ESTADO DE GOIÁS
AGÊNCIA GOIANA DE REGULAÇÃO, CONTROLE E FISCALIZAÇÃO DE SERVIÇOS PÚBLICOS
GERÊNCIA DE SANEAMENTO BÁSICO

RELATÓRIO Nº 44 / 2024 AGR/GESB-06090

RELATÓRIO DE FISCALIZAÇÃO

Consta deste relatório os resultados da fiscalização realizada no dia 14 de março de 2024, no setor Santa Luzia, município de NOVO GAMA, pertencente à Gerência Regional de Serviços (GRS) de LUZIÂNIA.

Figura 3 - Estacas raiz ao redor do reservatório

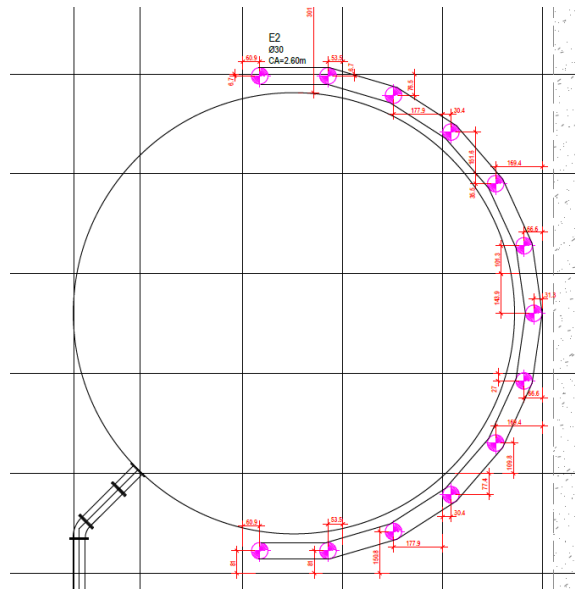
Avaliando o projeto verifica-se que o muro de contenção, verifica-se que o mesmo foi executado em canelatas armadas de concreto com pilares laterais a cada 161 cm (Figura 1), com a fundação em sapata corrida em formato de "L", onde a estabilidade da estrutura do muro é garantida pela carga do aterro acima da sapata (Figura 2).

Figura 4 - Corte do muro de arrimo localizado aos fundos do Centro de Reservação.

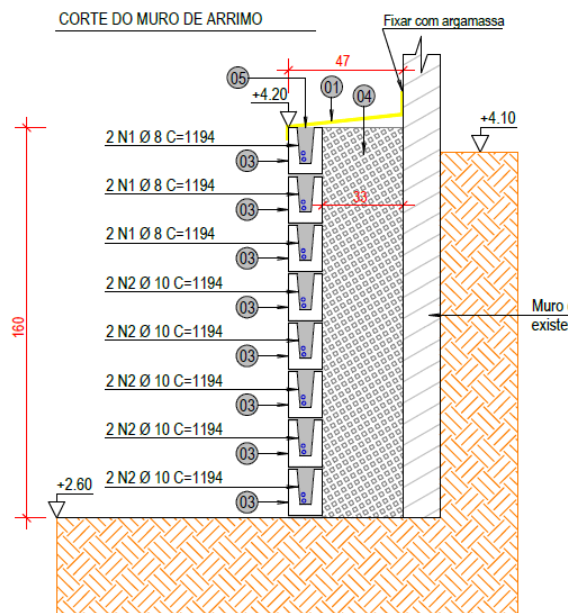
Nos fundos do terreno foi projetado um segundo muro de contenção paralelo ao muro existente (muro do vizinho), também em canaleta armada de concreto e pilares laterais, com fundação em estaca raiz. Entre o muro de contenção e o muro vizinho foi realizado preenchimento com solo cimento (Figura 4 e Foto 15).

Em relação ao "sistema de drenagem e alívio de águas pluviais", verifica-se que foi projetado um sistema de drenagem contituído por uma calha de concreto (detalhe 8 da Figura 2), um filtro de areia grossa (detalhe 6 da Figura 2), e ao fundo do filtro de areia, acima da sapata corrida, a instalação de um tubo corrugado perfurado (detalhe 1 da Figura 2) com a finalidade de captar a água do filtro e escoá-la para fora do terreno, permitindo o alívio da carga sobre o muro de contenção.
